Změnový list číslo		248
Identifikace akce		
Název akce:	Výstavba Multifunkční sportovní a kulturní haly v Brně	
Číslo akce SMVS:	-	
Objednatel:	I. Statutární město Brno II. ARENA BRNO, a. s. III. Brněnské komunikace a.s. IV. Teplárny Brno, a.s.	
Zastoupen:	Objednatелеm	
Zhotovitel:	HOCHTIEF CZ a.s., Plzeňská 16/3217, 150 00 Praha 5	
SPST:	Společnost INVIN, RUBY, INFRAM a CM	
Projektant:	Projektová dokumentace 1 - Arch.Design, s.r.o. a A PLUS a.s. Projektová dokumentace 2 - PK OSSENDORF s.r.o.	
Předmět změnového listu		
Doplnění chybějících hlásičů EPS pod tribuny		
Část díla dotčená změnovým listem		
D.1.4.09 - EPS a NZS ,D.1.4.08 - ELEKTRONICKÉ KOMUNIKACE-SLABOPROUD		
Popis změny, popis technického řešení		
Původní řešení dle smluvní (tendrové) dokumentace :		
Pod prefabrikovanými konstrukcemi tribun na úrovni 1.NP, 2.NP a 5.NP nejsou v Projektové dokumentaci 1 navrženy žádné automatické hlásiče požáru.

Soupis: ZL 248 - Doplnění chybějících hlásičů EPS pod tribuny

MSKP nové hlásiče EPS pod tribunami

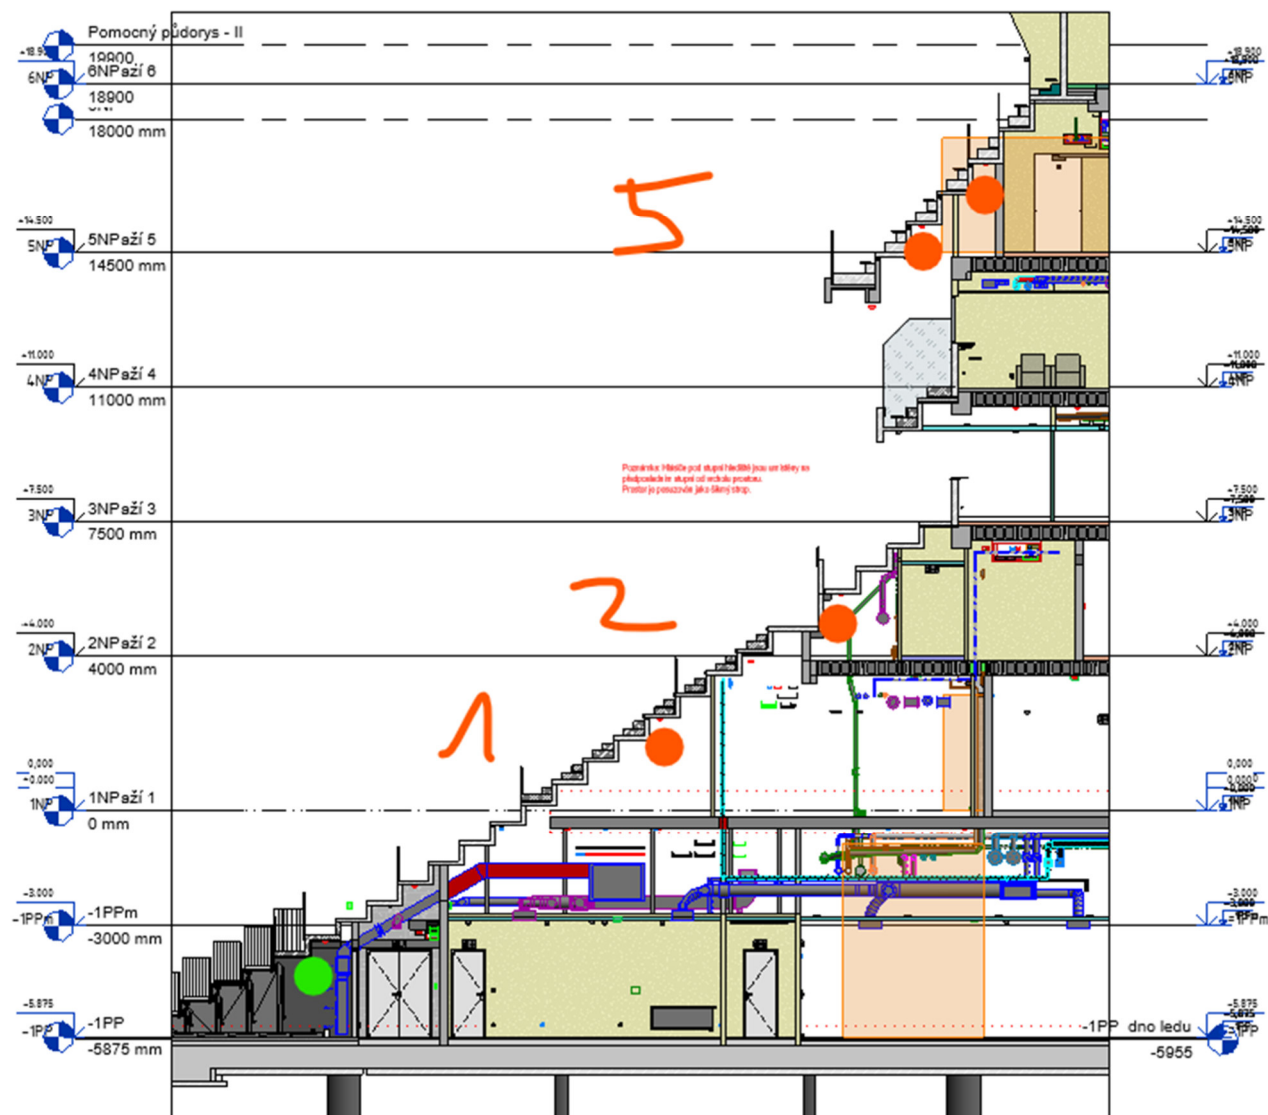
Dobrý den. Zasílám počty nových hlásičů pod tribunami.

1.NP - 26x

2.NP - 40x

5.NP - 36x

V 1.PP u byly v DPS.

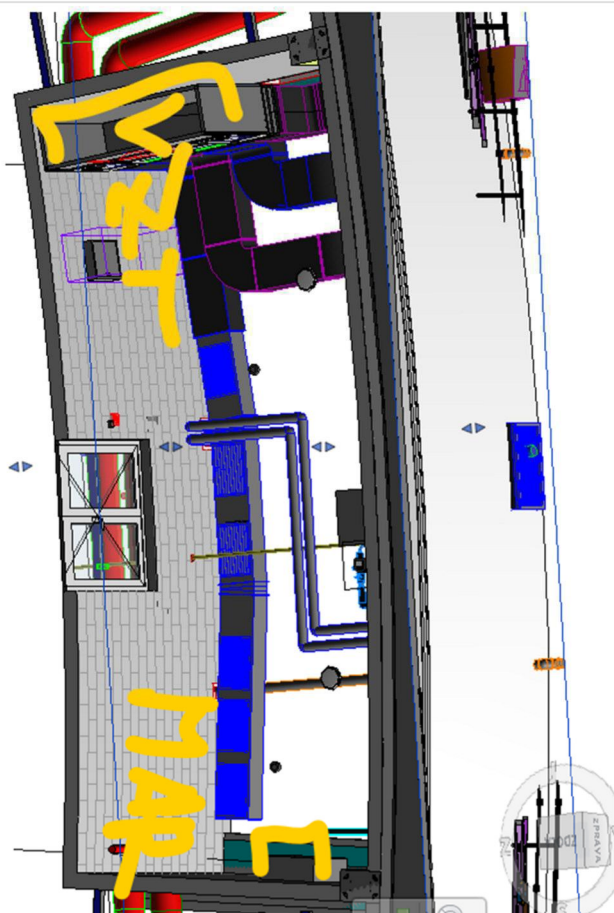
Doplnění 2x hlásičů do 3.NP, 2x do 4.NP a 2x do 5.NP, vznikl zde samostatný prostor pro umístění rozvaděče MaR a VZT jednotky. Tzn. musí se doplnit i hlásiče. Celkem tedy 6ks a souvisí to s dodatkem 4, kde to zpracovatel DPS opomněl:

Doplnil jsem hlásiče do 4 nových prostorů s VZT jednotkou a rozvaděčem MaR. 2x v 3.NP a 2x v 4.NP. V některých těchto prostorech leze rozvaděč MaR mimo prostor. Zvětší se prostor? Jinak při přesunu rozvaděče MaR potřebuji informaci o změně.
V 5.NP jsou dva salony s VZT jednotkou bez příčky. Bude doplněna? Bude přesunut rozvaděč MaR?

Dobrý den,
Ano oddělení příčku udeláme. Prosim MaR o sdružení ať máme to na jedné straně.
Děkuji s pozdravem
